使用部品変更のお知らせ

製品名	形式名
ボルテージリレー	PTS形

PTS-SP-AC040/120

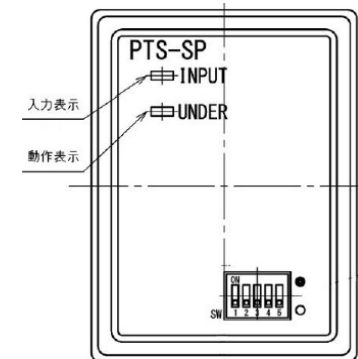
LEDの変更

変更前		変更後
メーカー	スタンレー		キングブライト
変更箇所	入力表示	動作表示	入力表示/動作表示
表示色	緑	赤	黄
点灯 サンプル			 電力用規格 B-402 に 準拠した表示色です。

※「緑/赤」から「黄」へ表示色を変更致します。
